「海龍二號離岸風力發電計畫
環境影響差異分析報告
(第一次變更)」

專案小組初審會議
第一次書面意見回覆說明對照表

中華民國 109 年 4 月

圖 1.4.4-1 變更後營運期間風力機組全頻噪音影響模擬圖

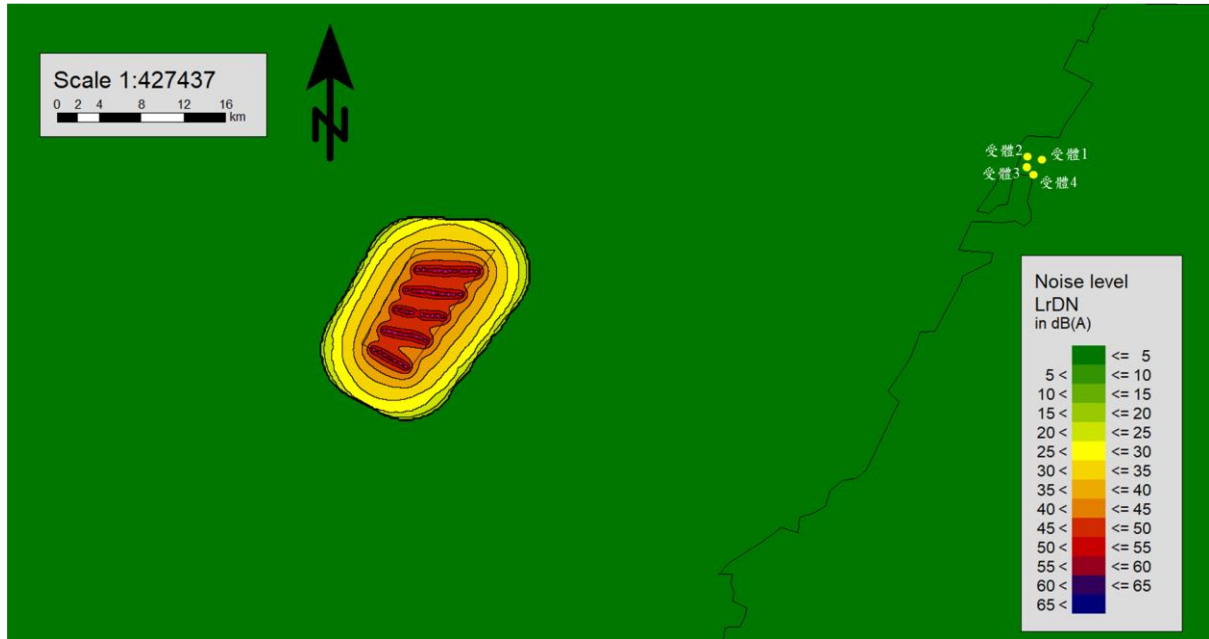
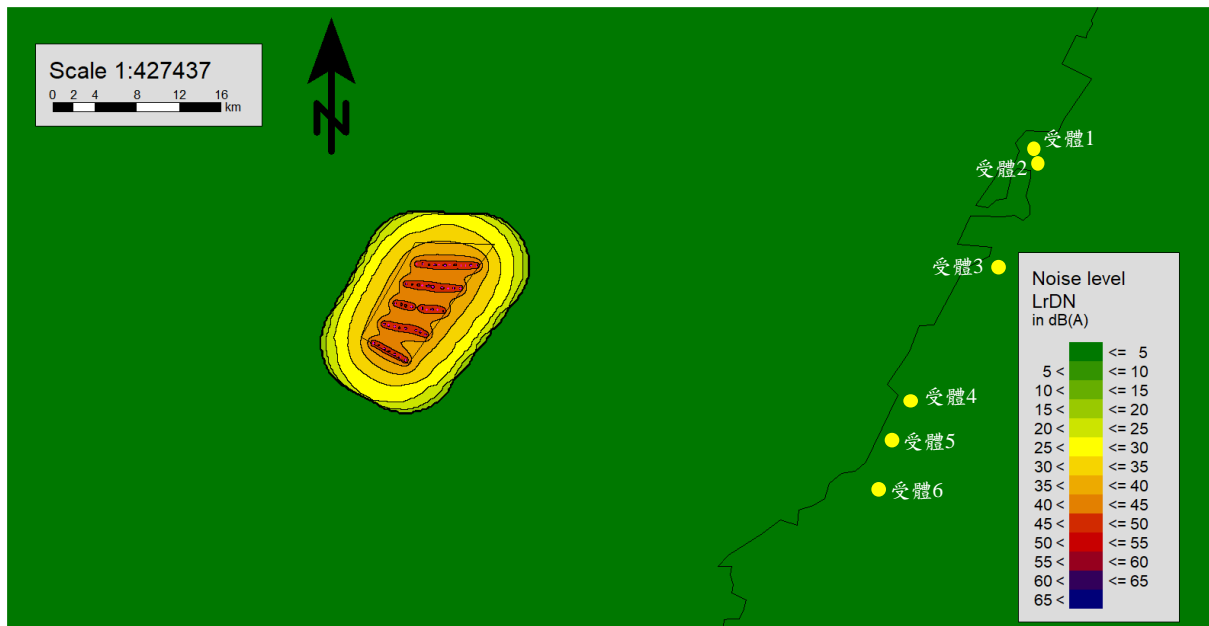
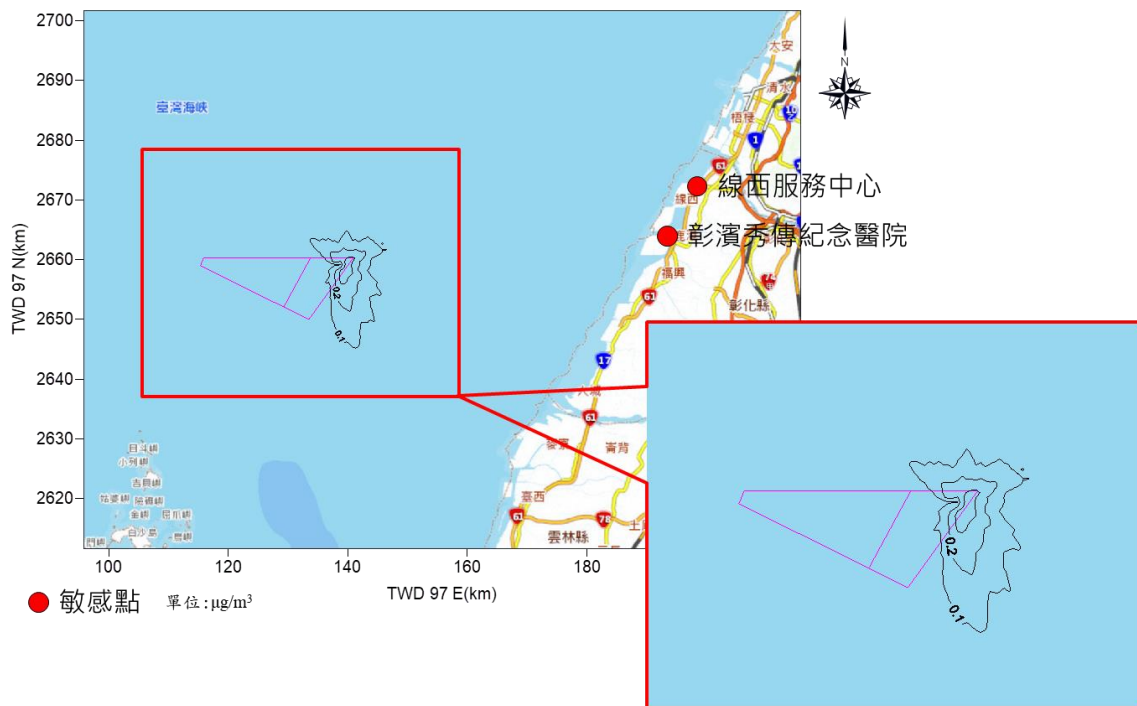
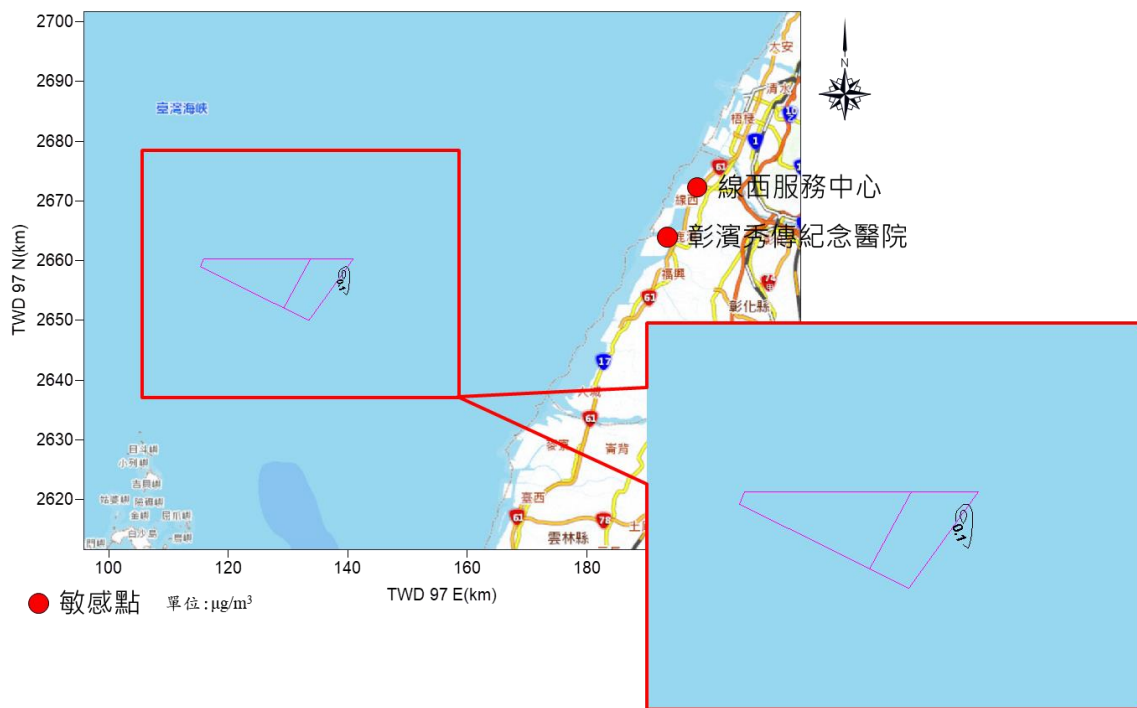
審查意見	答覆說明	修訂處	
		章節	頁次
四、P6-1，目前噪音振動係採11MW風力發電機組，同時運轉情況進行模擬，為何不將最大型機組(15MW)進行全景模擬？其他相關模擬(空氣品質)亦應隨之修正。	<p>敬謝委員指教。本次變更新增較大單機容量11MW~15MW規劃，其中11MW配置數量為48座，較15MW風機配置數量35座多13座，經各項評估結果顯示減少風機設置數量，可降低對於施工及營運期間生態環境影響。故以本次新增之最多風機數量之單機容量11MW進行營運期間風機運轉噪音模擬評估。</p> <p>空氣品質模擬評估方面，本次變更與原環說相同保守評估條件，假設海上變電站工程、海域纜線工程、風機間纜線工程、風機基礎施工、風機上部組件安裝工程、安裝完成後機電測試工程等所有海上工程項目於同一時間，於風場內離岸最近一側同時施做，以單日海上工程作業船隻最大操作數量模擬其對空氣品質影響程度。評估結果說明如下：</p> <p>(一) 噪音振動(風機運轉噪音)</p> <p>1. 全頻噪音(25 Hz至20 kHz)</p> <p>本次變更模擬結果如表1.4.4-1及圖1.4.4-1所示。經模式模擬得知，全部風機同時運轉產生之全頻噪音經衰減至距離風機最近受體，受體噪音量為0.0dB(A)，顯示本次變更風機營運階段所產生全頻噪音，對附近敏感受體屬於無影響或可忽略影響。</p> <p>2. 低頻噪音(25 Hz至200 Hz)</p> <p>本次變更模擬結果如表1.4.4-2及圖1.4.4-2所示。經模式模擬得知，全部風機同時運轉產生之低頻噪音經衰減至距離風機最近受體，受體噪音量為0.0dB(A)，各時段噪音增量皆為0.0dB(A)，均小於環保署公告風力發電機組20Hz至200Hz噪音管制區低頻噪音日晚夜間標準值，顯示本次變更對附近敏感受體屬於無影響或可忽略影響。</p> <p>(二) 空氣品質(海域工程)</p> <p>本次變更與原環說採相同保守評估條件，假設海上變電站工程、海域纜線工程、風機間纜線工程、風機基礎施工、風機上部組件安裝工程、安裝完成後機電測試工程等所有海上工程項目於同一時間，於風場內離岸最近一側同時施做，以單日海上工</p>	6.1.2	6-13~6-16

審 查 意 見	答 覆 說 明	修 訂 處	
		章 節	頁 次
	<p>程作業船隻最大操作數量模擬其對空氣品質影響程度。</p> <p>由於本計畫風場離岸最近距離約45~55公里，因此施工階段船隻空污排放源距離岸上敏感受體(彰濱秀傳紀念醫院和線西服務中心)相對遙遠，模擬結果除PM_{2.5}背景值已超過空氣品質標準外，各項空氣污染物擴散至敏感受體濃度與背景濃度加成後均符合空氣品質標準，空氣污染物增量極為輕微，模擬結果如表1.4.4-3、圖1.4.4-3、圖1.4.4-4，說明如下：</p> <p>TSP經遠距離擴散至敏感受體彰濱秀傳紀念醫院最大日平均值增量0.01微克/立方公尺，最大年平均增量為0.00(0.0007)微克/立方公尺；經遠距離擴散至敏感受體線西服務中心最大日平均值增量為0.01微克/立方公尺，最大年平均增量為0.00(0.0007)微克/立方公尺，與背景濃度加成後均符合空氣品質標準。</p> <p>PM₁₀經遠距離擴散至敏感受體彰濱秀傳紀念醫院最大日平均值增量0.01微克/立方公尺，最大年平均增量為0.00(0.0007)微克/立方公尺；經遠距離擴散至敏感受體線西服務中心最大日平均值增量為0.01微克/立方公尺，最大年平均增量為0.00(0.0007)微克/立方公尺，與背景濃度加成後均符合空氣品質標準。</p> <p>PM_{2.5}經遠距離擴散至敏感受體彰濱秀傳紀念醫院最大日平均值增量為0.01微克/立方公尺，最大年平均增量為0.00(0.0006)微克/立方公尺；經遠距離擴散至敏感受體線西服務中心最大日平均值增量為0.01微克/立方公尺，最大年平均增量為0.00(0.0006)微克/立方公尺。本案線西服務中心PM_{2.5}背景值為58微克/立方公尺，已超過空氣品質標準，評估之敏感受體與背景濃度加成後高於空氣品質標準。</p> <p>SO₂經遠距離擴散至敏感受體彰濱秀傳紀念醫院最大小時平均值增量為1.19ppb，日平均最大值增量為0.08ppb，年平均增</p>

審 查 意 見	答 覆 說 明	修 訂 處	
		章 節	頁 次
	<p>量為0.01ppb；經遠距離擴散至敏感受體線西服務中心最大小時平均值增量為1.46ppb，日平均最大值增量為0.08ppb，年平均增量為0.01ppb，與背景濃度加成後均符合空氣品質標準。</p> <p>NO₂經遠距離擴散至敏感受體彰濱秀傳紀念醫院最大小時平均值增量為0.10ppb，年平均最大增量為0.00(0.0006)ppb；經遠距離擴散至敏感受體線西服務中心最大小時平均值增量為0.11ppb，年平均最大增量為0.00(0.0006)ppb，與背景濃度加成後均符合空氣品質標準。</p>

圖 1.4.5-1 船舶海上作業施工期間 TSP 最大日平均值增量模擬圖

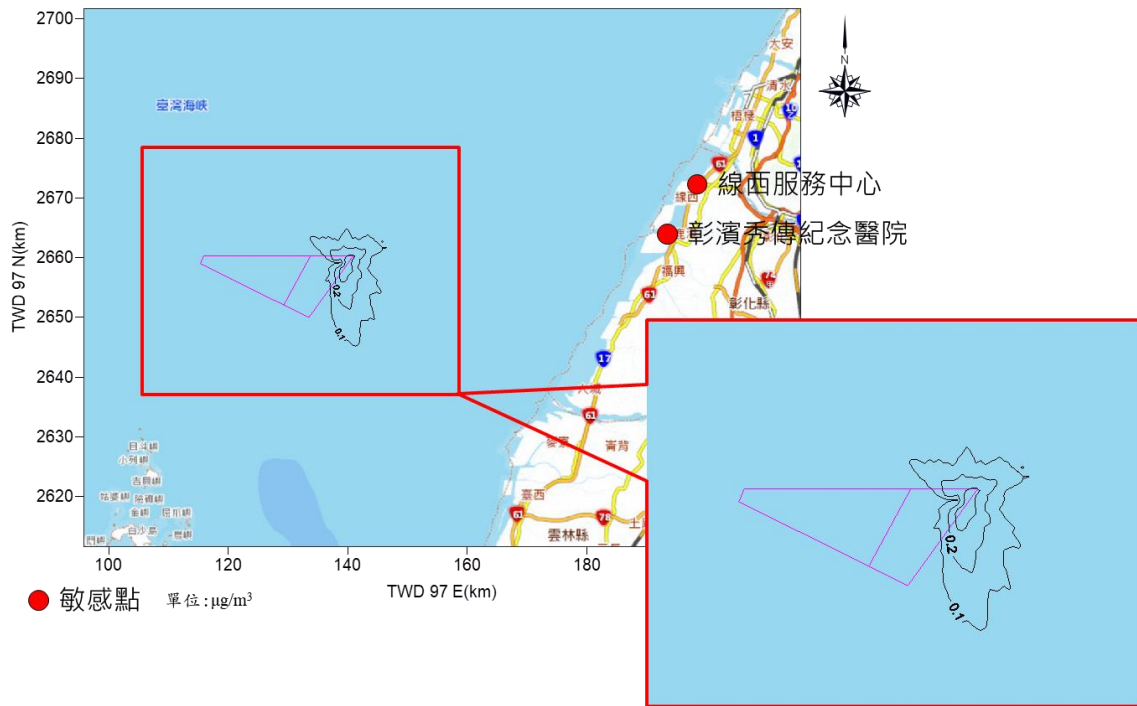
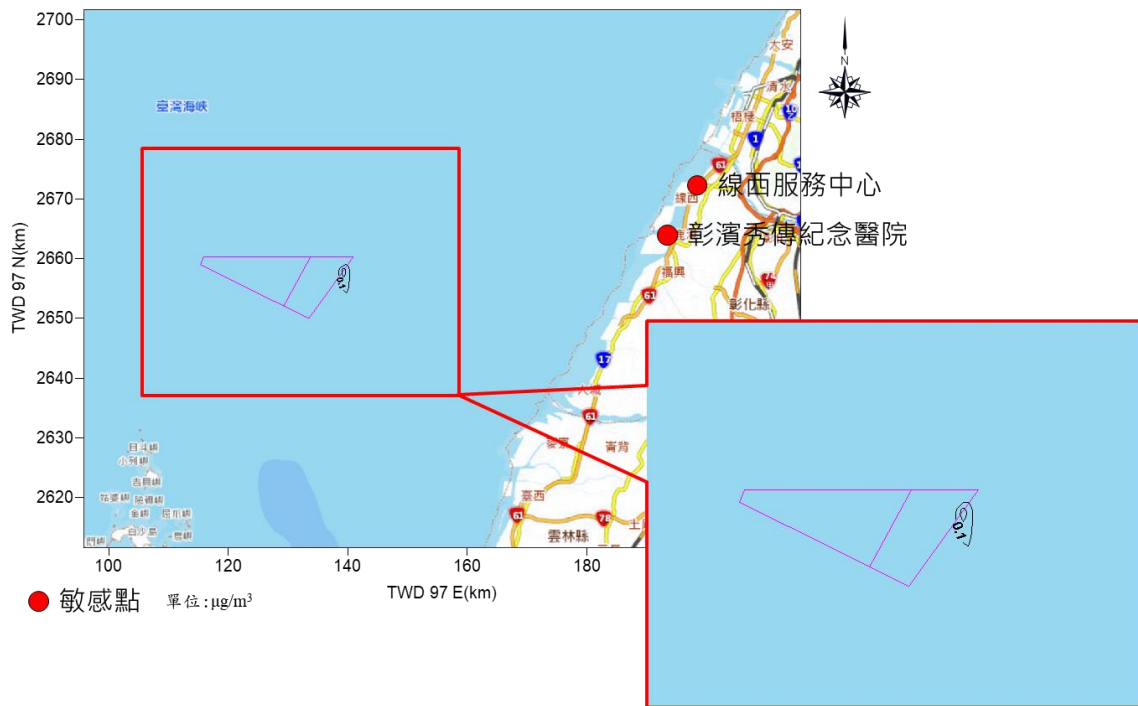
審查意見	答覆說明	修訂處	
		章節	頁次
五、6.1.1節中，有關海域工程空氣品質模擬，因應本案風機機型變大，對於海上工程設備、作業船隻耗油量及數量，有無變更？請明列變更前/後之差異。	<p>敬謝委員指教。依據海上風機施工實務經驗，風機大型化對於作業船隻數量和耗油量沒有太大差異，因此本次變更與原環說採相同保守評估條件，假設海上變電站工程、海域纜線工程、風機間纜線工程、風機基礎施工、風機上部組件安裝工程、安裝完成後機電測試工程等所有海上工程項目於同一時間，於風場內離岸最近一側同時施做，以單日海上工程作業船隻最大操作數量模擬其對空氣品質影響程度。</p> <p>由於本計畫風場離岸最近距離約45~55公里，因此施工階段船隻空污排放源距離岸上敏感受體(彰濱秀傳紀念醫院和線西服務中心)相對遙遠，變更前後空氣污染物增量極為輕微，此外，本計畫原環說已擬定空氣品質環境保護對策，以降低本計畫開發對於空氣品質環境衝擊。說明如下：</p> <p>(一) 空氣品質模擬結果</p> <p>以ISCST3模式保守模擬在同一時間內之最多作業船隻數量情況，其各空氣污染物擴散模擬結果如表1.4.5-2、圖1.4.5-1、圖1.4.5-2所示，最大著地濃度落於場址周邊區域。</p> <p>TSP經遠距離擴散至敏感受體彰濱秀傳紀念醫院最大日平均值增量0.01微克/立方公尺，最大年平均增量為0.00(0.0007)微克/立方公尺；經遠距離擴散至敏感受體線西服務中心最大日平均值增量為0.01微克/立方公尺，最大年平均增量為0.00(0.0007)微克/立方公尺，與背景濃度加成後均符合空氣品質標準。</p> <p>PM₁₀經遠距離擴散至敏感受體彰濱秀傳紀念醫院最大日平均值增量0.01微克/立方公尺，最大年平均增量為0.00(0.0007)微克/立方公尺；經遠距離擴散至敏感受體線西服務中心最大日平均值增量為0.01微克/立方公尺，最大年平均增量為0.00(0.0007)微克/立方公尺，與背景濃度加成後均符合空氣品質標準。</p> <p>PM_{2.5}經遠距離擴散至敏感受體彰濱秀傳紀念醫院最大日平均值增量為0.01微克/立方公尺，最大年平均增量為</p>	6.1.1 7.1	6-3~6-9 7-9

審 查 意 見	答 覆 說 明	修 訂 處	
		章 節	頁 次
	<p>0.00(0.0006)微克/立方公尺；經遠距離擴散至敏感受體線西服務中心最大日平均值增量為0.01微克/立方公尺，最大年平均增量為0.00(0.0006)微克/立方公尺。本案線西服務中心PM_{2.5}背景值為58微克/立方公尺，已超過空氣品質標準，評估之敏感受體與背景濃度加成後高於空氣品質標準。</p> <p>SO₂經遠距離擴散至敏感受體彰濱秀傳紀念醫院最大小時平均值增量為1.19ppb，日平均最大值增量為0.08ppb，年平均增量為0.01ppb；經遠距離擴散至敏感受體線西服務中心最大小時平均值增量為1.46ppb，日平均最大值增量為0.08ppb，年平均增量為0.01ppb，與背景濃度加成後均符合空氣品質標準。</p> <p>NO₂經遠距離擴散至敏感受體彰濱秀傳紀念醫院最大小時平均值增量為0.10ppb，年平均最大增量為0.00(0.0006)ppb；經遠距離擴散至敏感受體線西服務中心最大小時平均值增量為0.11ppb，年平均最大增量為0.00(0.0006)ppb，與背景濃度加成後均符合空氣品質標準。</p> <p>(二) 環境保護對策</p> <ol style="list-style-type: none"> 1. 工作船舶使用當時工作港口可取得之最低含硫量油品。 2. 工作船隻廢氣排放管加裝濾煙器或活性炭過濾或其他施工時已商業化之最佳可行控制技術。

圖 1.4.6-1 變更後營運期間風力機組全頻噪音影響模擬圖

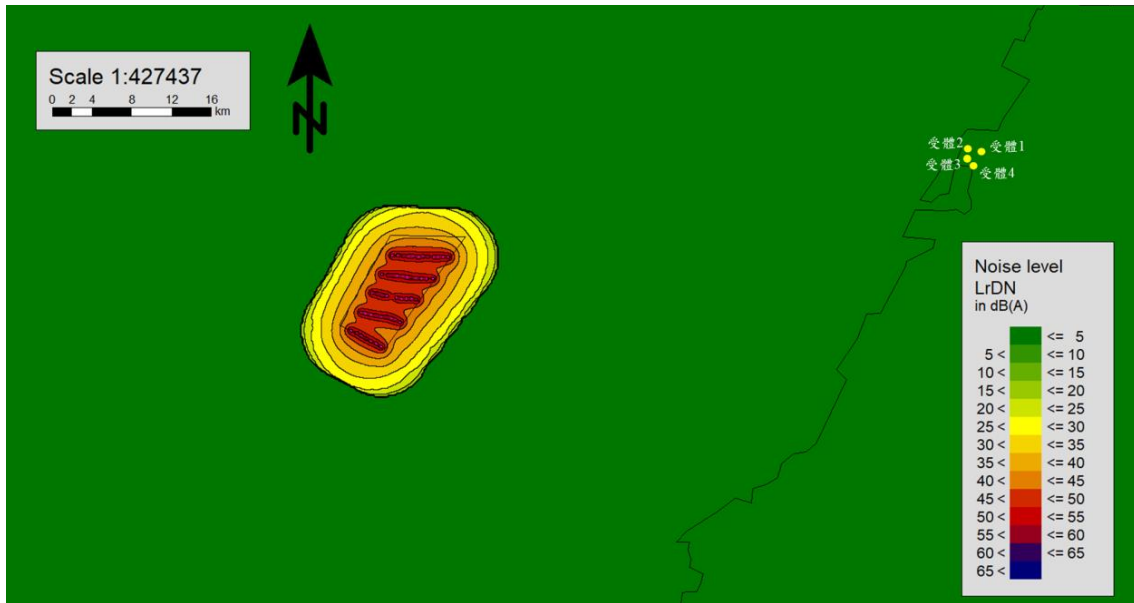
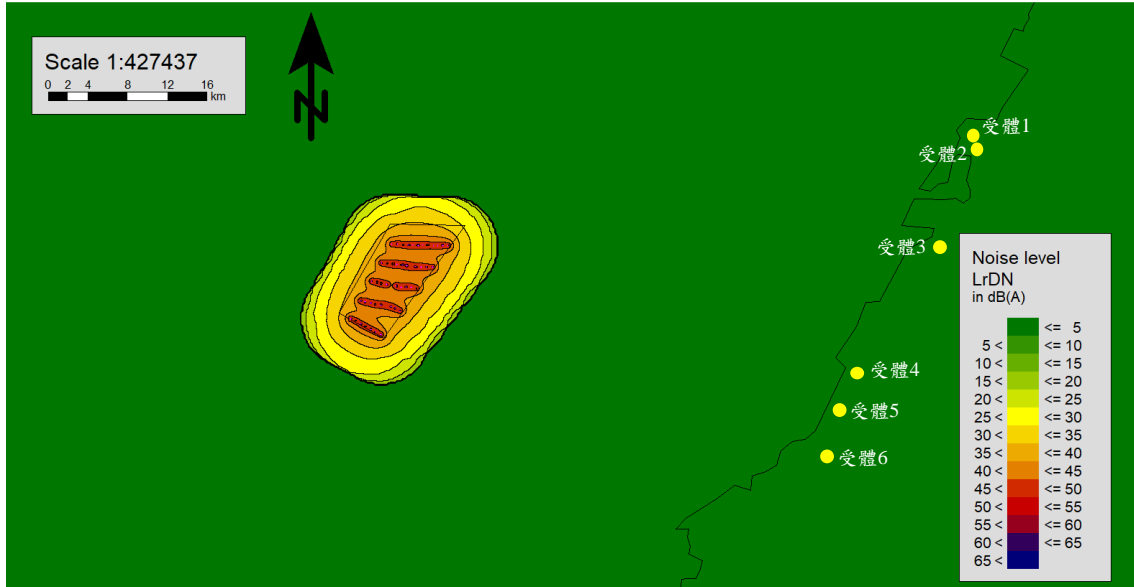
審查意見	答覆說明	修訂處	
		章節	頁次
六、P6-11，述明噪音振動以風速8公尺/sec較為符合本計畫場址，請詳細說明原因。	<p>敬謝委員指教。風機出廠皆依照國際電工委員會 (International Electrotechnical Commission, IEC)發布有關風機之規範進行，其中風機噪音量測規範(IEC 61400-11)以風速8m/s作為為量測基準，因此風機廠商係根據此規範，執行風速8m/s時之全頻及低頻噪音頻譜值，也是目前本計畫能取得之噪音頻譜資料，並據以執行風機運轉噪音模擬，請委員諒察。評估結果顯示，由於海龍二號離岸最近距離約45~55公里，全頻噪音及低頻噪音經衰減至距離風機最近敏感受體噪音增量均為0.0dB(A)，顯示營運階段所產生全頻噪音及低頻噪音，對附近敏感受體屬於無影響或可忽略影響。</p> <p>(一) 全頻噪音(25 Hz至20 kHz) 本次變更模擬結果如表1.4.6-1及圖1.4.6-1所示。經模式模擬得知，全部風機同時運轉產生之全頻噪音經衰減至距離風機最近受體，受體噪音量為0.0dB(A)，顯示本次變更風機營運階段所產生全頻噪音，對附近敏感受體屬於無影響或可忽略影響。</p> <p>(二) 低頻噪音(25 Hz至200 Hz) 本次變更模擬結果如表1.4.6-2及圖1.4.6-2所示。經模式模擬得知，全部風機同時運轉產生之低頻噪音經衰減至距離風機最近受體，受體噪音量為0.0dB(A)，各時段噪音增量皆為0.0dB(A)，均小於環保署公告風力發電機組20Hz至200Hz噪音管制區低頻噪音日晚夜間標準值，顯示本次變更對附近敏感受體屬於無影響或可忽略影響。</p>	6.1.2	6-13~6-16

圖 1.4.7-1 M1~M2 點位打樁施工，距離 750 公尺之聲壓分布(減噪前)

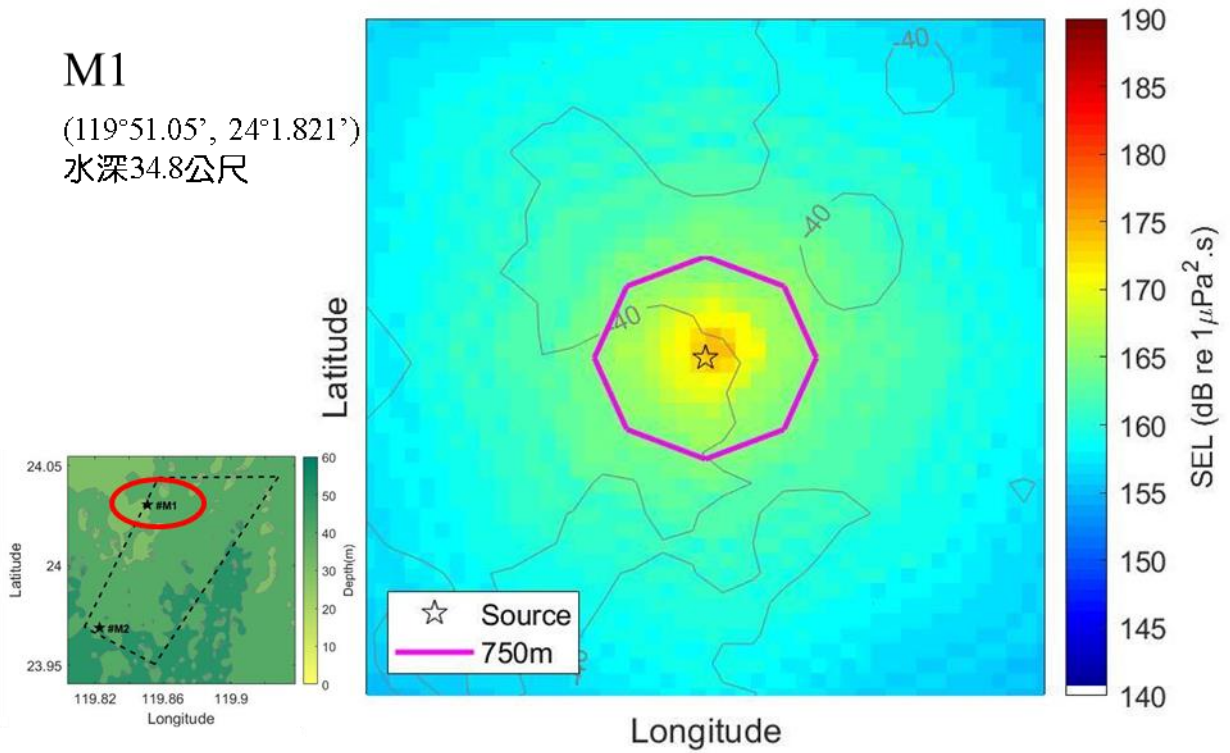
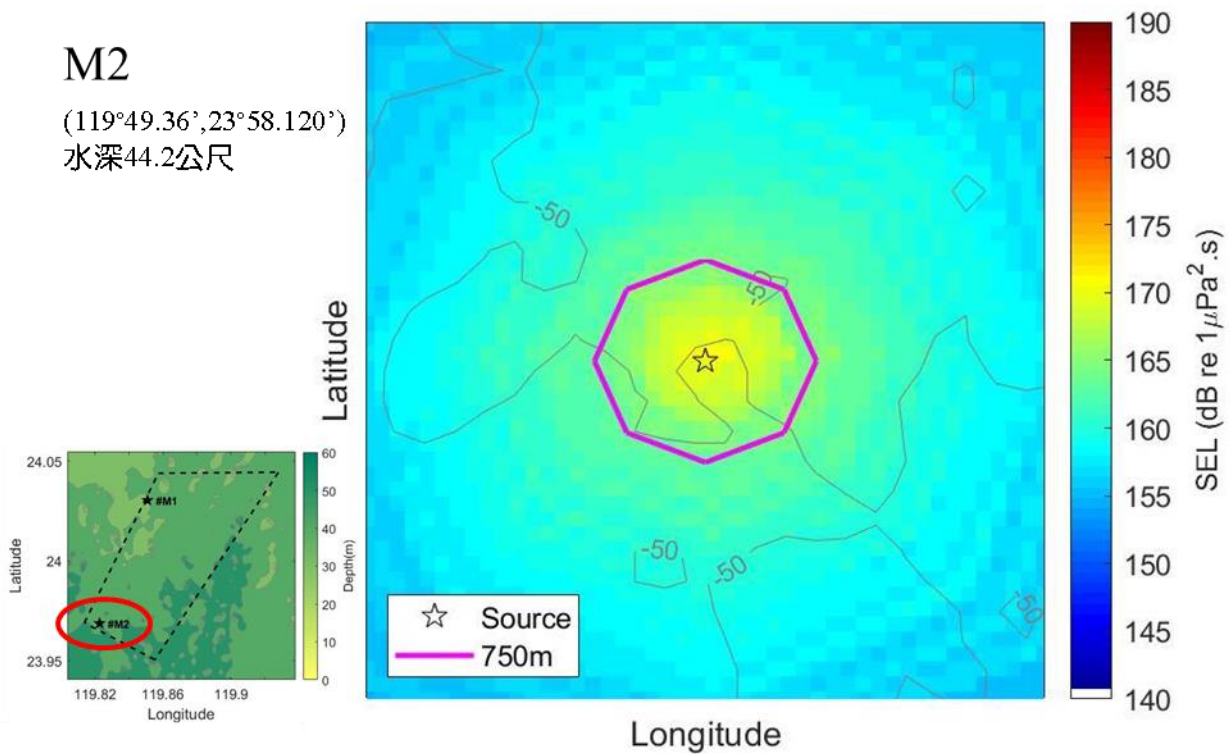
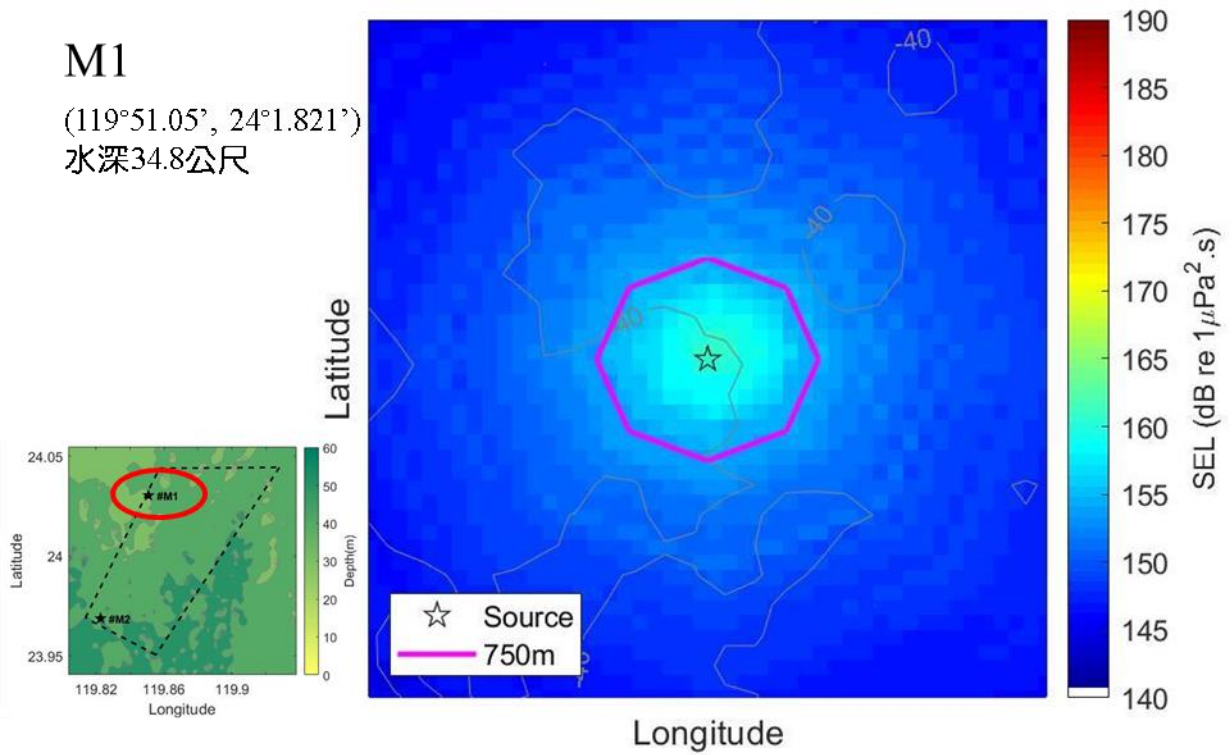
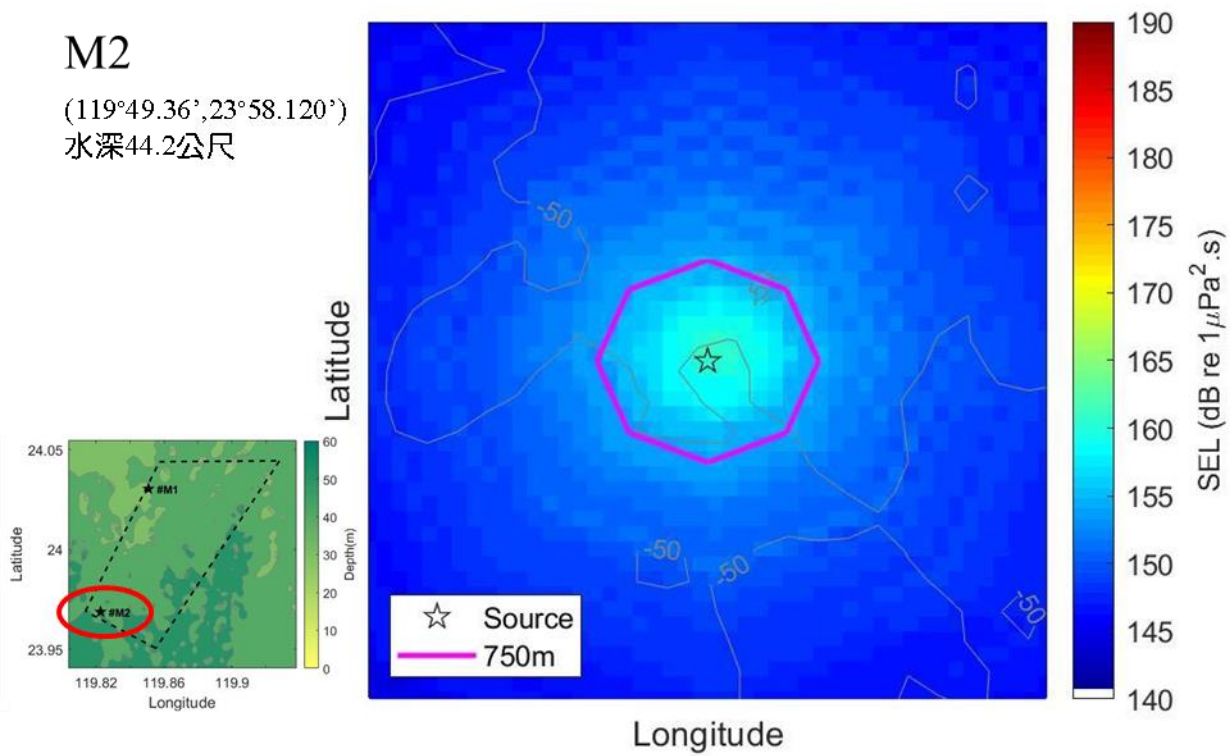
審查意見	答覆說明	修訂處	
		章節	頁次
七、P6-17,對於海下噪音述及“另以聲源強度,經減噪措施(減10dB)...”,請詳細說明有那些減噪措施?又如何估算減噪10dB?	<p>敬謝委員指教。分列說明如下：</p> <p>(一) 水下噪音(基礎打樁)模擬評估</p> <p>參考國際實務案例,德國測風塔FINO3進行基礎打樁期間,採用氣泡幕包圍基樁作為減噪措施,並進行實地基礎施工水下噪音量測,實測結果顯示氣泡幕減噪效果可達10~20dB(Rainer Matuschek, 2009)。本次變更水下噪音模擬假設採用氣泡幕作為減噪措施,模擬結果顯示,經採行減噪措施後,與原環說評估結果相同,仍能符合原環說承諾「於750公尺監測處,水下噪音聲曝值(SEL)不得超過160dB re 1μPa²s」。說明如下：</p> <ol style="list-style-type: none"> 1. 未經減噪措施 打樁點距離750公尺處之聲壓值介於164~165dB,如表1.4.7-1、圖1.4.7-1。 2. 經減噪措施 經減噪措施(減10 dB)後,打樁點距離750公尺處之聲壓值介於154~155dB,如表1.4.7-1、圖1.4.7-2。 <p>(二) 減噪措施</p> <ol style="list-style-type: none"> 1. 依海底地質及工法許可的條件,本計畫選用打樁噪音較小的套筒式基樁型式(Jacket Type)。 2. 本計畫風場以漸進式方式進行打樁作業,將於一座風機打樁完成後再移至下一座風機進行打樁,不會有同時2部以上風機進行打樁作業,且海龍二號風場與海龍三號風場將不會同時進行打樁作業,以減少海域大規模施工。 3. 在距離打樁位置外750公尺處選擇合理方位全程執行設置4座水下聲學監測設施並分布於4個方位,持續監測打樁水下噪音值。 4. 於750公尺監測處,水下噪音聲曝值(SEL)不得超過160dB re 1μPa²s,作為影響評估閾值。若未來主管機關及目的事業主管機關擬定水下噪音最大容忍值,本計畫將承諾依照最新法規執行。 5. 打樁期間將全程採行申請開發時已商業化之最佳噪音防制工法(如氣泡幕 	6.1.3 7.1 7.2	6-25~6-27 7-5~7-8 7-11

審查意見	答覆說明	修訂處	
		章節	頁次
	<p>(Bubble Curtain)),惟實際仍將以打樁當時已商業化之最佳噪音防制工法為優先。</p> <p>(三) 環境監測計畫 為瞭解風力發電機組在施工期間水下噪音對環境影響,已規劃施工期間水下噪音監測,如表1.4.7-2所示。</p>
